REVISÃO 02 — AJUSTE FINO

Complemento ao Projeto Executivo do Apto “Final 02”
Residencial Gran Conquista · R. Tambaqui, Residencial Aquários II · Goiânia/GO

Elevação esquemática da parede da pia (medidas a confirmar com trena). Laranja = prumada e faixa sem uso possível. Azul = onde cabe armário.

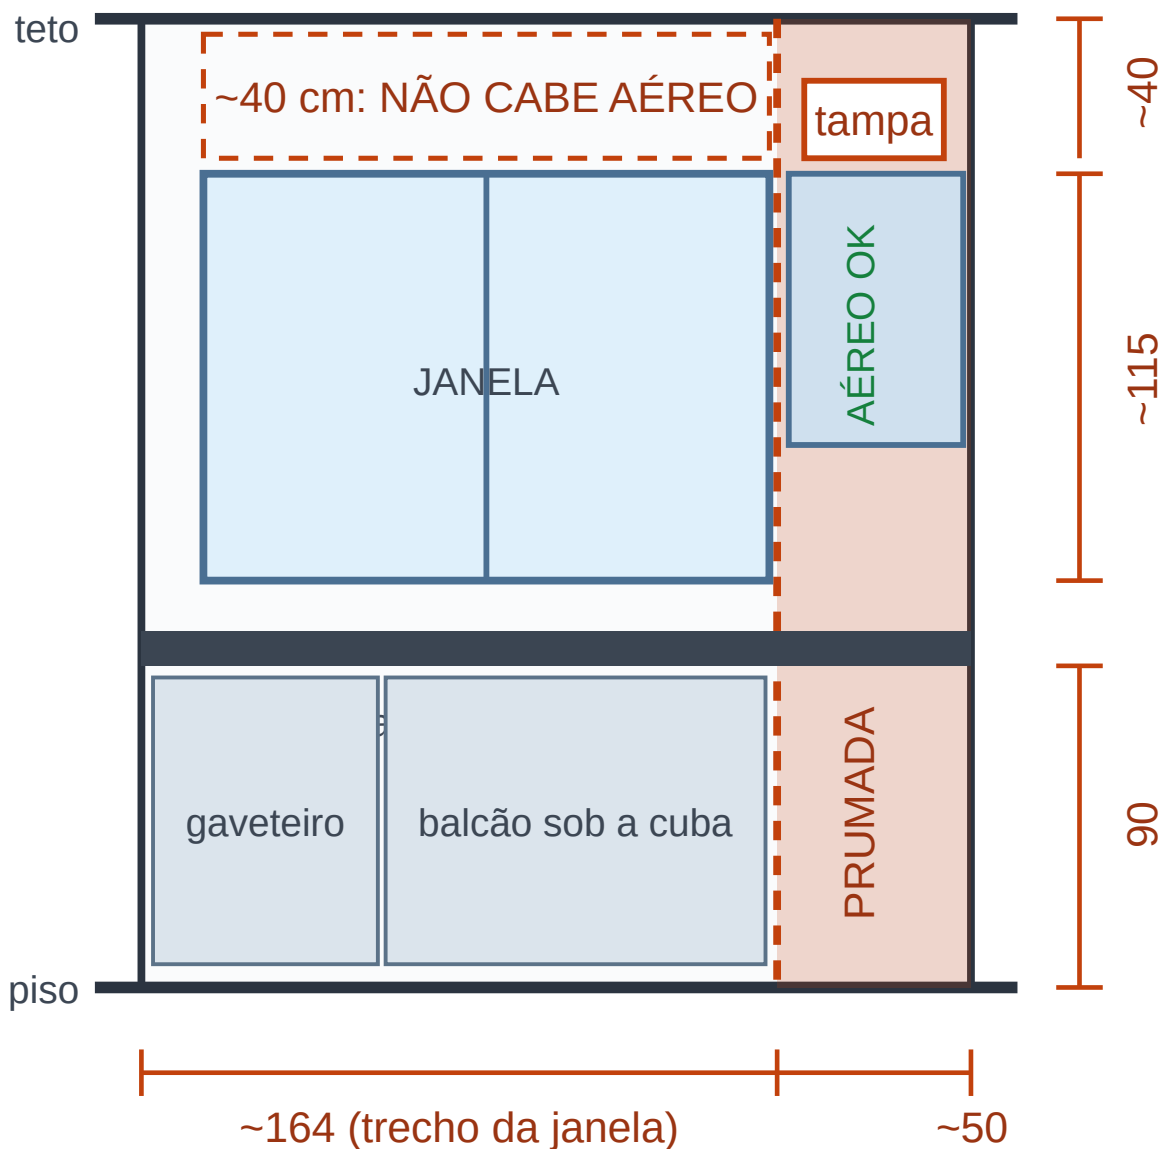
Elevação da parede da pia — onde cabe e onde não cabe armário

Consequência direta: você perde cerca de **1,64 m de armário aéreo** em relação ao que a Rev. 01 previa. Isso precisa ser compensado — a seção 02 mostra como, sem gastar mais.
